z przeglądu podstawowego przepustu

Tarnów; dnia: 29.10.2020

1	Nr ewidencyjny:	K00173300003	6	JAD:	Starostwo Powiatowe w Wadowicach
2	JNI:	[-]	7	Najbliższa miejscowość:	Ponikiew
3	Nr drogi:	1733K	8	Długość przepustu:	6 [m]
4	Kilometraż:	0+900	9	Liczba otworów:	1 [sztuk]
5	Rodzaj konstrukcji:	plytowy	10	Światło poziome/pionowe:	2,5 x 1,7

Karta  
nr 1.

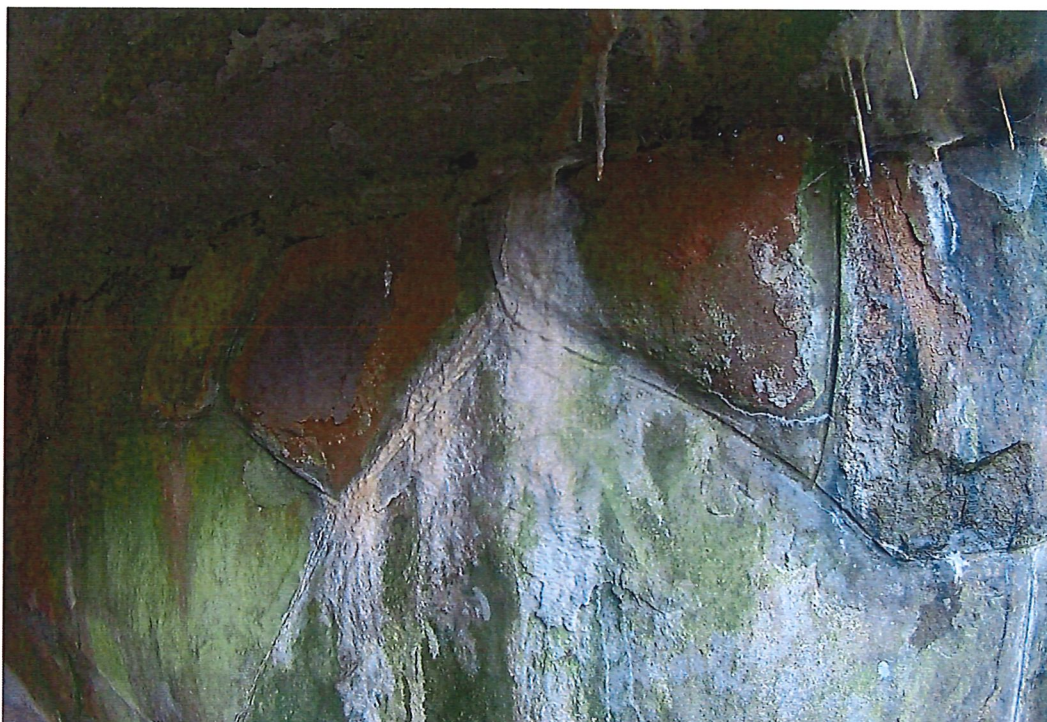
Fot. 1. Znaczne ubytki w jednej z głowic

Fot. 2. Osunięcie nasypu skarpy

Fot. 3. Wykwity oraz zwilgocenie jednej z ścian przepustu

Fot. 4. Nacieki na płycie górnej- wadliwa izolacja
